改善箇所説明図

フロントシート

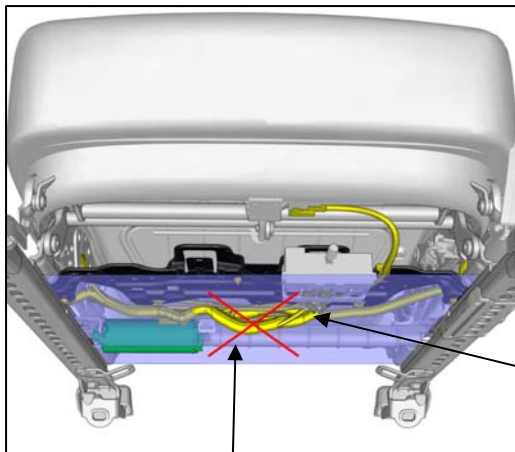
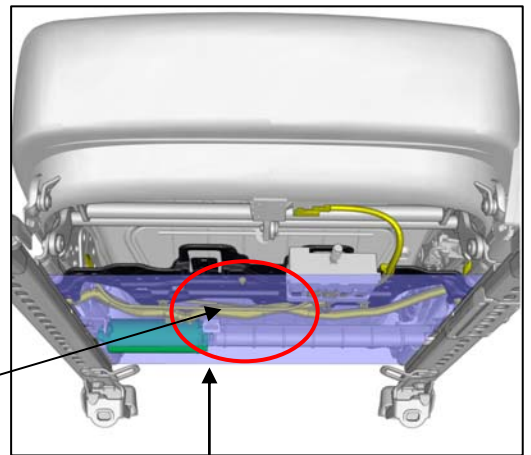
基準不適合発生箇所

基準不適合発生箇所

フロントシートの座席下部の配線の取り回しが不適切なため、当該シートを前後に移動操作した際に、床面に取り付けてあるオーディオアンプ等に接触し配線に負荷がかかり、接続不良を起こし、メーター内の乗員保護装置 (SRS) 警告灯が点灯し、衝突時にフロント又はサイドのエアバックが作動しないおそれがある。

保安基準適合状態

全車両、フロントシート・ハーネスを点検し、該当する場合ハーネスの取り回しを修正し固定する。
